Endring av Detaljregulering for E6 Kvål - Melhus sentrum

PLANBESKRIVELSE

SAKS NR. 19/2493
VEDTATT I MELHUS KOMMUNESTYRE DEN 28.01.20 SOM SAK PS4/20

Figur 19: Utsnitt av gjeldende reguleringsplan og justert veggeometri rundt adkomst til gnr./bnr. 77/19 og 24

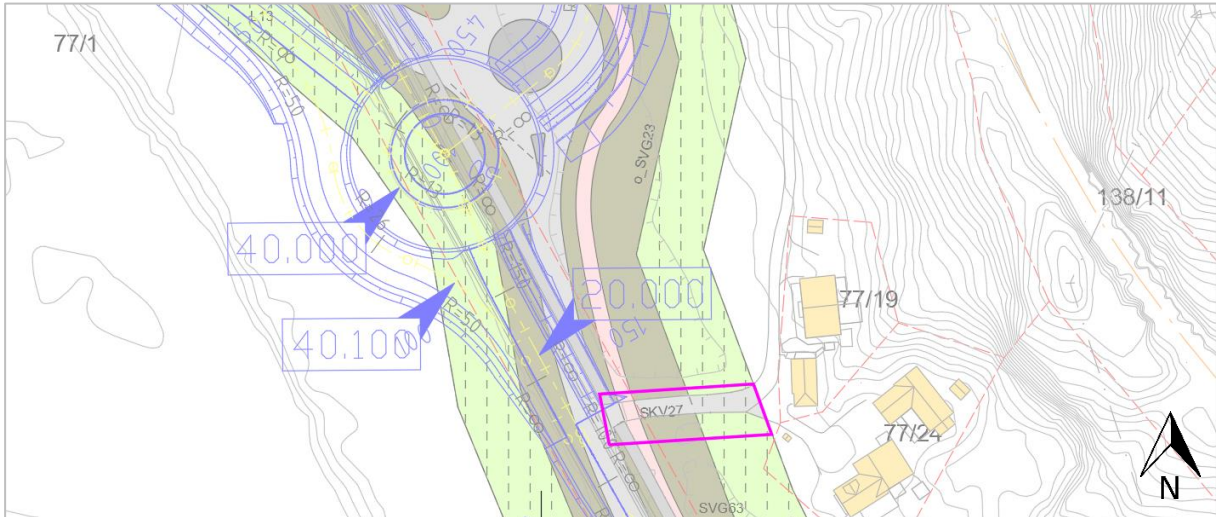
Adkomst til gnr./bnr. 77/19 og 77/24 skjer via en direkte avkjørsel fra dagens E6, og krysser i tillegg eksisterende GS-veg. Ny rundkjøring, som vil koble sammen eksisterende og fremtidig E6, ligger ca. 50 m nord-vest for dagens avkjørsel.

Det foreslås å stenge adkomsten og benytte avkjørsel ca. 100 m sør for Kvålsbekken som adkomst (SKV28). I plankartet tas derfor SKV27 ut av plankartet og arealet reguleres til LNF og anlegg- og riggområde med stenging av avkjørsel.

Som følge av endringen vil adkomsten til de respektive eiendommene være lenger unna om man skal til/fra eiendommene fra/mot sør. Da vil endret adkomst medføre en omveg på ca. 700 m i forhold til dagens situasjon. Man oppnår imidlertid bedre trafikksikkerhet ved å stenge avkjørselen, og man fjerner en avkjørsel fra en høytrafikkert hovedveg.

Figur 21: Utsnitt av gjeldende reguleringsplan og justert veggeometri rundt Lodbekken

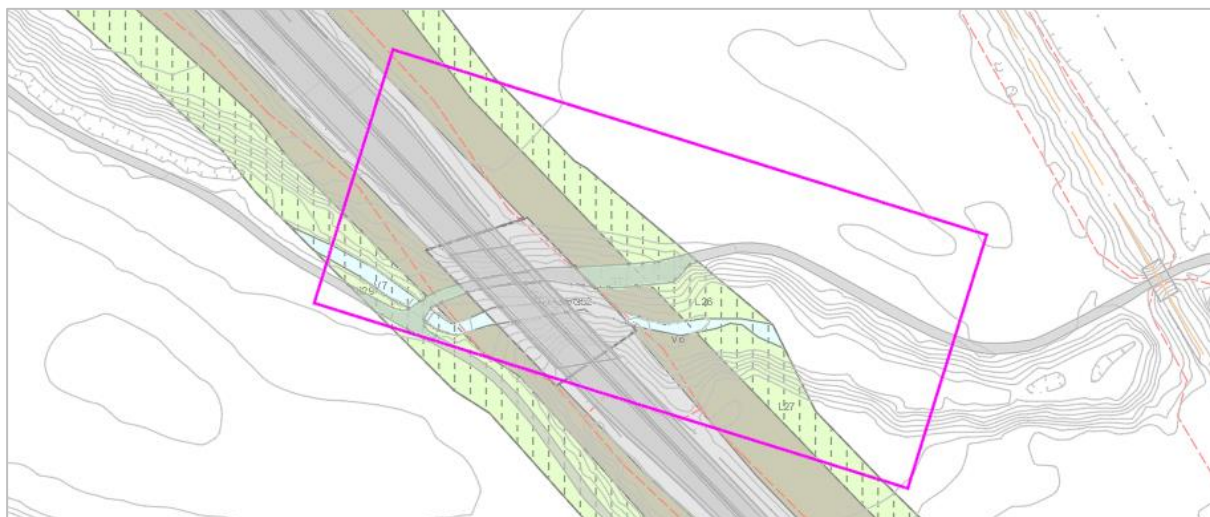
For etablering av ny bru for E6 over Loddbekken må det gjøres midlertidige og permanente inngrep i Loddbekken. Det må også påregnes tiltak for eksisterende driftsveg. Disse tiltakene er ikke tilstrekkelig håndtert i gjeldende reguleringsplan, og det er derfor behov for endringer.

Endringene innebærer at Loddbekken må kulverteres i midlertidig fase for å muliggjøre fundamenteringsarbeider. I permanent fase må bekkeløpet flyttes noe mot nord for plassering av bru-konstruksjonens søyler. Driftsveg må senkes for tilstrekkelig frihøyde under ny konstruksjon og breddeutvides for tilstrekkelig bredde for landbruksutstyr og lignende. Stabilitet i skråning mot Loddbekken ved deler av driftsvegen vurderes som utilstrekkelig og må erosjonssikres og slakes ut.

Fra vestsiden av brua og videre mot øst tas Loddbekken ut av plankartet, V6 i gjeldende plankart. Annen veggrunn reguleres over bekken, som sikrer at man i midlertidig fase kan gjøre inngrep i bekken (gjeldende plankart har ikke anlegg- og riggområde over bekken som sikrer hjemmel til å gjøre midlertidige inngrep). Loddbekken skal videreføres i ny trasé ved permanent situasjon, men plassering er ikke fastsatt på dette tidspunktet. For å sikre at bekken videreføres legges det inn et bestemmelsesområde (#1). Området strekker seg fra GT1 mot sørsiden av brua, videre langs annen veggrunn og utover langs L26/27. Det gjøres endringer i bestemmelsene, hvor det i forbindelse med omlegging av bekken er lagt til følgende bestemmelse, 5.1.3: *«Innenfor #1 tillates det å legge om Loddbekkens bekkeløp for tilpasning mot vegtiltakets og dets tilhørende konstruksjoner og installasjoner.»*

For å sikre tilstrekkelig bredde på driftsveg forskyves formåls grensene mellom GT1 og L26, og anlegg- og riggområde justeres slik den tar for seg hele GT1. Som følge av senkning av vegen må det sikres tilstrekkelig areal for vegens skråningsutslag. L26/27 utvides derfor utenfor plangrensen mot øst, langs eksisterende driftsveg. Anlegg- og riggområdet utvides tilsvarende, og reguleres med LNFR-formål, som vil bli den permanente bruken etter driftsvegen er oppført.

Figur 23: Utsnitt av gjeldende reguleringsplan og justert veggeometri rundt Hofstadtunnelen

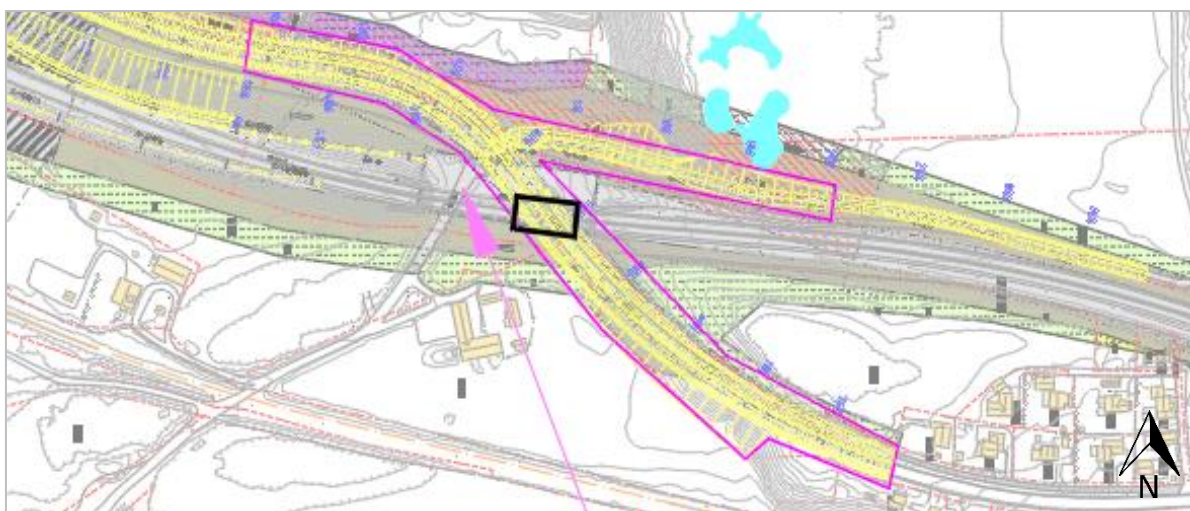
Over Hofstadtunnelen er det en sone med forsterket konstruksjon (se sort rektangel i utsnittet under). I gjeldende reguleringsplan er ikke Melhusvegens trasé optimalisert i henhold til denne sonen. Det er derfor nødvendig å gjøre tilpasninger på veggeometrien for å holde vegen, med tilhørende gang- og sykkelveg, innenfor denne sonen. Dette utløser flere følgejusteringer på tilhørende veganlegg i området rundt Hofstadtunnelen.

I plankartet justeres Melhusvegen (o_SKV16) i sin helhet, inkludert o_SGS7, o_SVG6 og L17. Øst for Hofstadtunnelen justeres vegen opp til 5 m mot sørøst. Dette medfører behov for økt beslag for å etablere skjæring inn mot eiendom 87/1. Deler av utvidelsen går utenfor opprinnelig planavgrensning. På vestsiden av Hofstadtunnelen justeres vegen opp til 8 m mot vest, som følge av horisontalgeometrien gjennom sonen med forsterket konstruksjon.

Endringene skjer i all hovedsak innenfor hovedformål samferdsel og gir derav ingen vesentlige konsekvenser, annet enn økt beslag av eiendom 87/1 på ca. 1.1 daa.

Figur 25: Utsnitt av gjeldende reguleringsplan og justert veggeometri rundt overvanns-/drenskanal Øya

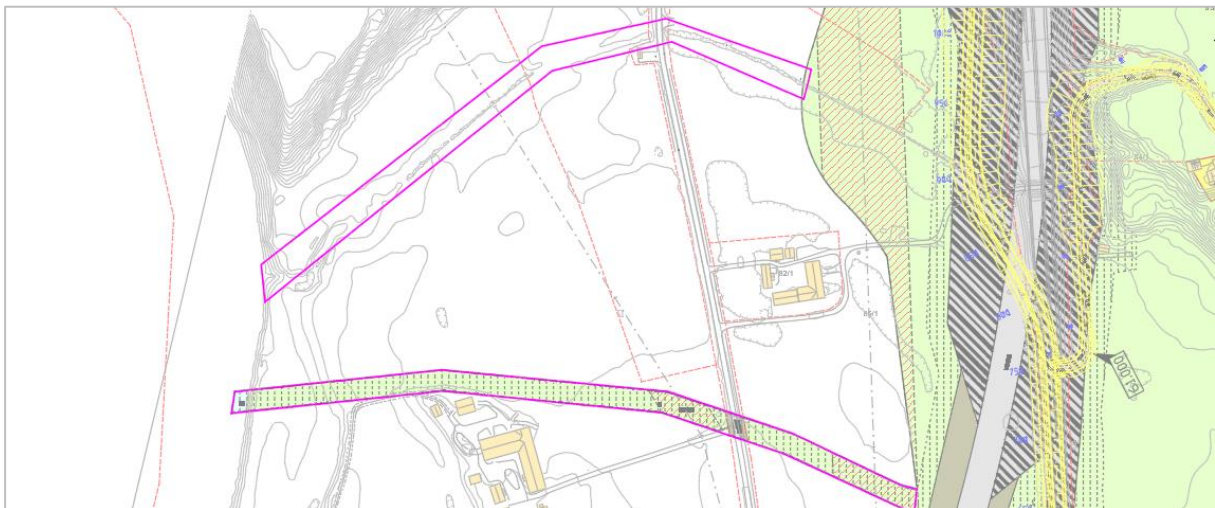
Vest for E6 ved Øya er det regulert inn et smalt belte med LNFR (L6) vest til Gaula på 15 m. I gjeldende plan er det tiltenkt å etablere overvanns-/drenskanal med utløp i Gaula. Traséen fordrer at man krysser eksisterende infrastruktur. Dette medfører vesentlige høydeforskjeller langs traséen og en krevende, anleggsteknisk løsning. Det er derfor ønskelig å senke og plastre eksisterende kanalgrøft på Øya, fremfor løsningen som er tenkt i gjeldende plan. Dette er en enklere og mer driftssikker løsning.

I plankartet reguleres det derfor et belte på 15 m i ny trasé ved eksisterende kanalgrøft. Beltet fra gjeldende regulering beholdes i plankartet etter ønske fra Melhus kommune, men midlertidig bygge- og anleggsområde tas ut av planen ettersom det ikke legges opp til tiltak innenfor dette området. Endringen gir positive konsekvenser. I ny trasé vil man i mindre grad gjøre inngrep på eksisterende dyrka mark, ettersom det ved dagens situasjon foreligger en kanalgrøft.

Figur 27: Utsnitt av gjeldende reguleringsplan og justert veggeometri rundt kulvert profil 8300

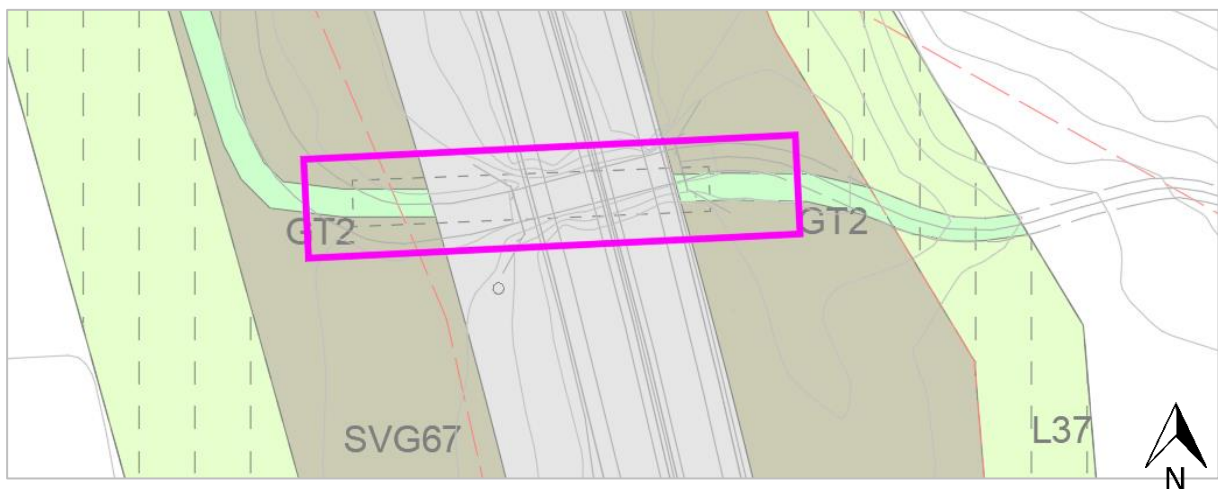
I opprinnelig reguleringsplan var kulverten tiltenkt å forlenges mot øst. Ettersom det gjøres justeringer av E6 mot vest, flyttes forlengelsen av kulverten mot vest, ca. 3 m. Ved optimalisert veggeometri ligger kulvert i gjeldende plan diagonalt under E6. Kulverten rettes opp og tilpasses i forhold til eksisterende kulvert, vinkelrett under E6. Tilstøtende turveg, GT2, rettes også opp på østsiden av E6. Det legges til et bestemmelsesområde rundt kulverten, #6, som sikrer rom for justeringer/optimalisering. I bestemmelsene legges det til følgende:

«5.1.4: Innenfor #6 skal det etableres kulvert/undergang som sikrer turvegforbindelsen mellom felt GT2 og GT2.»

Endringen gir ingen nevneverdige konsekvenser.
